Merknadsskjema – Offentlig ettersyn

Plannavn	FANA, Gnr. 44, Bnr. 9, Reguleringsplan Solli DPS
Arealplan-ID	4601_64620000.
Saksnummer	201511504 PLAN-2022/20472
Utarbeidet av	HOLON
Sist revidert	29.01.2024

Endringsskjema: Oppsummering av endringer av planforslag

MERKNADSKART

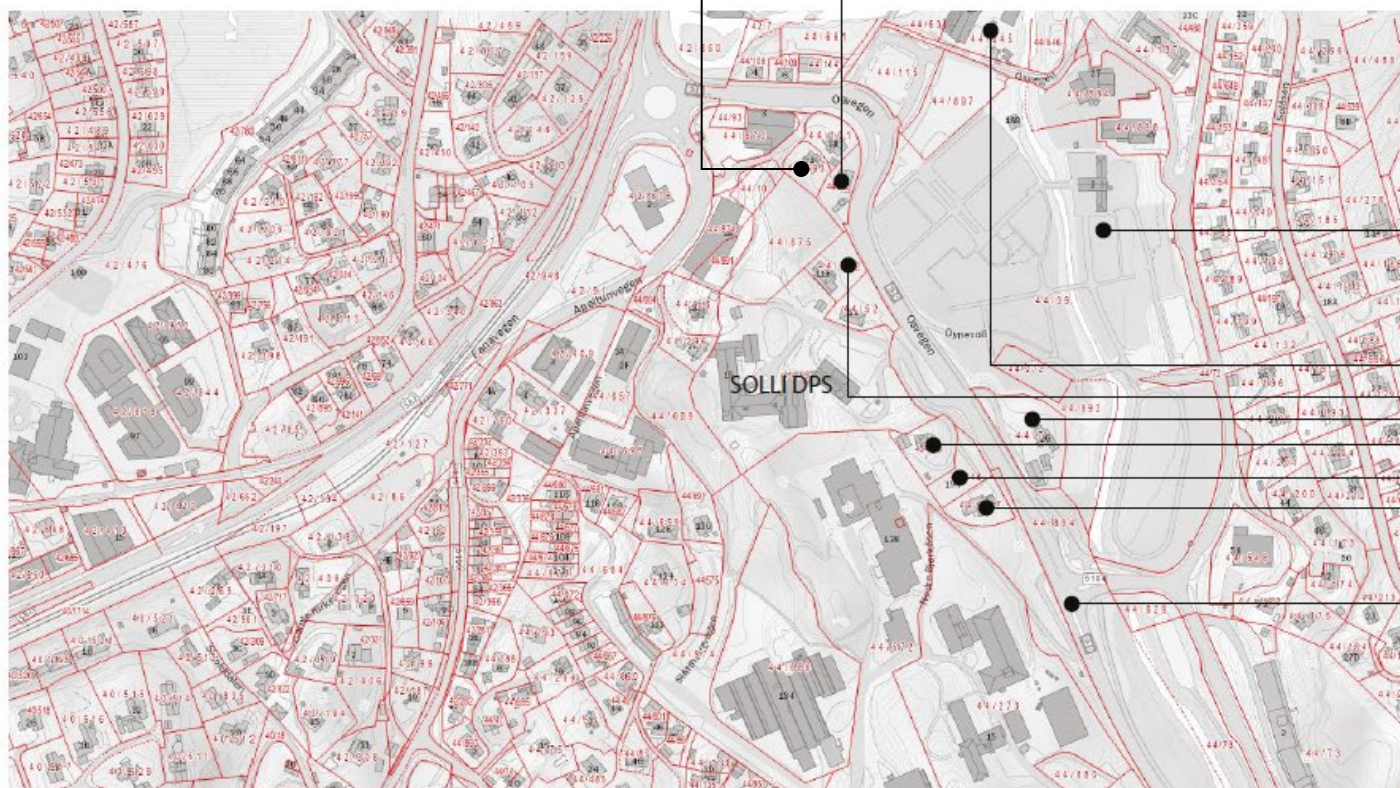
P3. OSVEGEN 7a. Kari Wilhelmsen P2. OSVEGEN 9. Danel Espetvedt

P1. Bergen kirkelige fellesråd

P6. OSVEGEN 18. Tore Fredriksen og Katja Jansen Fredriksen

P6. OSVEGEN 11B. Michael Hodge

P6. OSVEGEN 20. Atle Skoge

P6. OSVEGEN 17. Tore Fredriksen og Katja Jansen Fredriksen

P6. OSVEGEN 19. Tore Fredriksen og Katja Jansen Fredriksen

P6. OSVEGEN 21. Lars Vespestad og Mercedes Vespestad

O1. Statens vegvesen
